女川原子力発電所2号炉審査資料	
資料番号	O2DS-1-2(改1)
提出年月日	2023年10月30日

女川原子力発電所2号炉 所内常設直流電源設備（3系統目）の設置 審査会合における指摘事項に対する回答

2023年10月
東北電力株式会社

図1-1 所内常設直流電源設備（3系統目）概略系統図

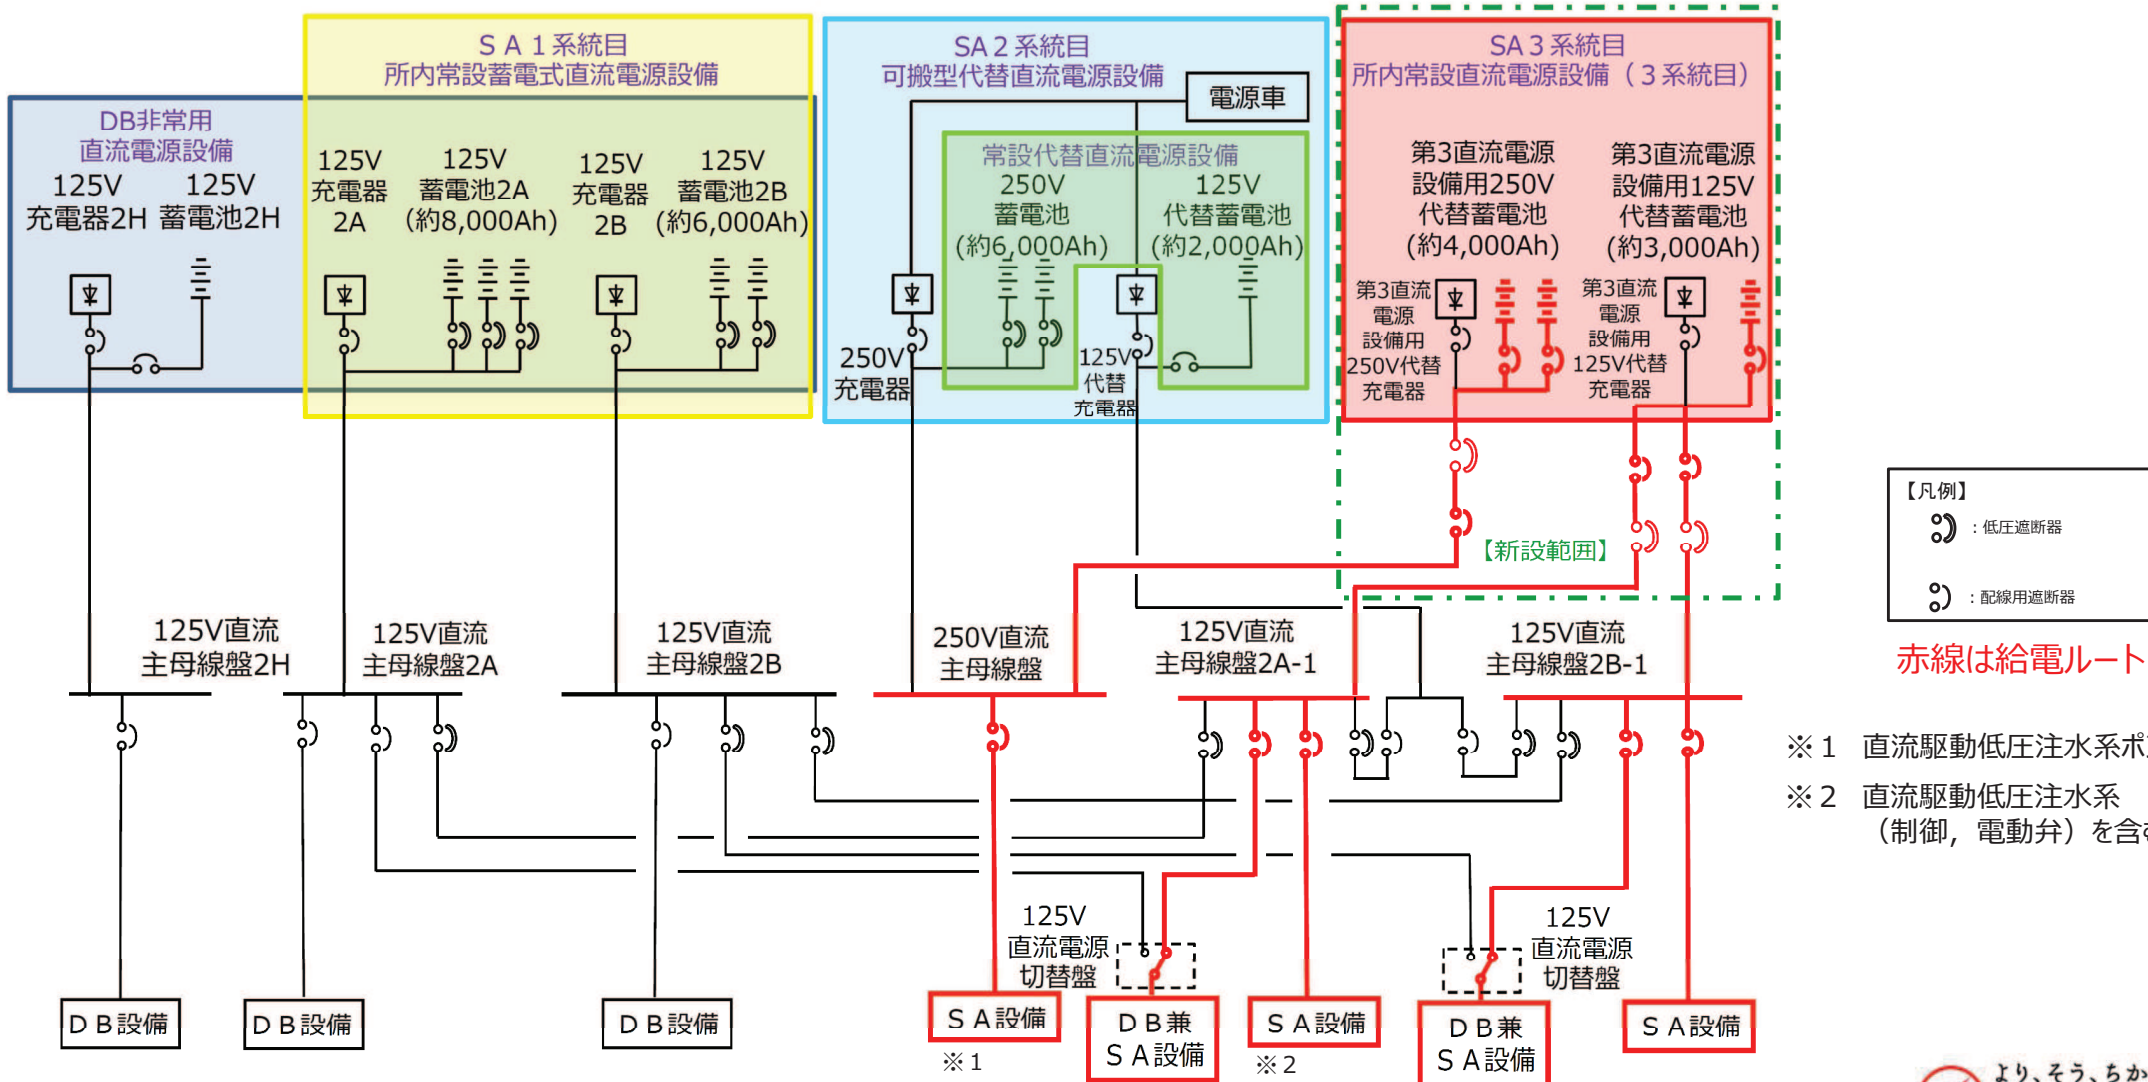
所内常設直流電源設備（3系統目）（以下、「第三電源」という。）の設置について、直流駆動低圧注水系は第三電源の負荷として見込まないとしているが、基準適合性の観点から説明すること。

- 常設直流電源設備（3系統目）からの電源供給が必要な設備について、直流駆動低圧注水系は特定重大事故等対処施設又は化学消防自動車（自主対策設備）により機能を代替することが可能であり、所内常設直流電源設備（3系統目）の負荷として見込まない設計としていた。
- しかしながら、直流駆動低圧注水系の機能を代替する場合には、「**「实用発電用原子炉に係る炉心損傷防止対策及び格納容器破損防止対策の有効性評価に関する審査ガイド」における全交流動力電源喪失の前提条件の考慮及び重大事故等対処設備としての対策が必要であり、基準適合のためには対策の見直しが必要と判断した。**
- 上記を踏まえ、設置許可基準規則第57条第1項により設置が求められる重大事故等対処設備が機能喪失した場合に、その機能を代替し、重大事故等が発生した場合に炉心の著しい損傷等を防止できるように電源供給するため、所内常設直流電源設備（3系統目）の負荷として直流駆動低圧注水系を追加し、表1-1のとおり蓄電池容量を変更する。これにより、直流駆動低圧注水系の更なる信頼性向上を図ることができる。**
- 次頁以降に、設計方針変更後の概要、基準適合性等を示す。

➤ 更なる信頼性を向上するため、設計基準事故対処設備の電源が喪失（全交流動力電源喪失）した場合に、重大事故等の対応に必要な設備に直流電力を供給するため、特に高い信頼性を有する3系統目の所内常設直流電源設備として、所内常設直流電源設備（3系統目）を設置する。
